Maßnahmenkataster zum Fußverkehrs-Check 2022 in Remscheid

Planungsbüro VIA
Marsportengasse 6 | 50667 Köln
Tel.: 0221 | 789 527 26
Mail: kirsten.niklas@viakoeln.de

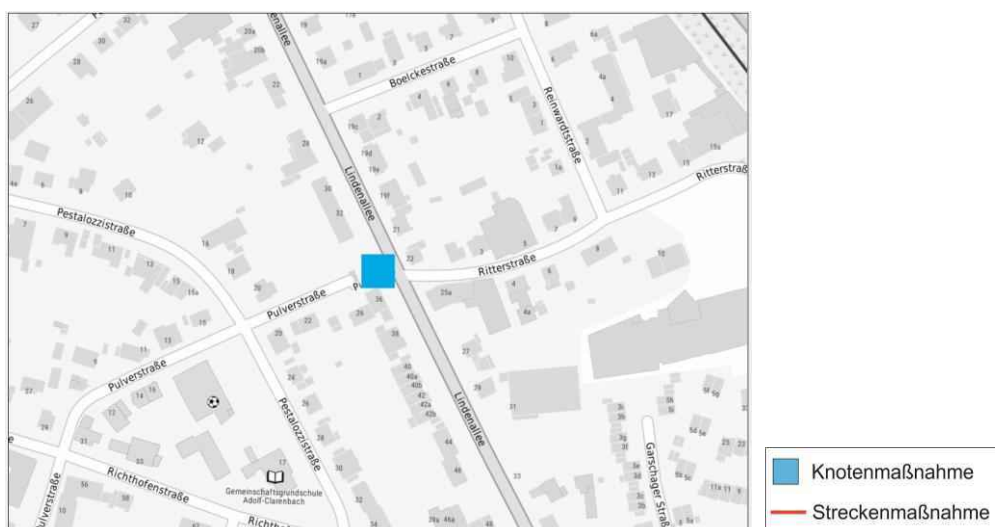
Die Treppenanlage ist nicht barrierefrei. Mobilitätseingeschränkte Personen oder Radfahrende müssen einen Umweg über die Richthofenstraße nutzen.

Es ist zu prüfen, ob hier eine nutzbare Rampenanlage eingerichtet werden kann.
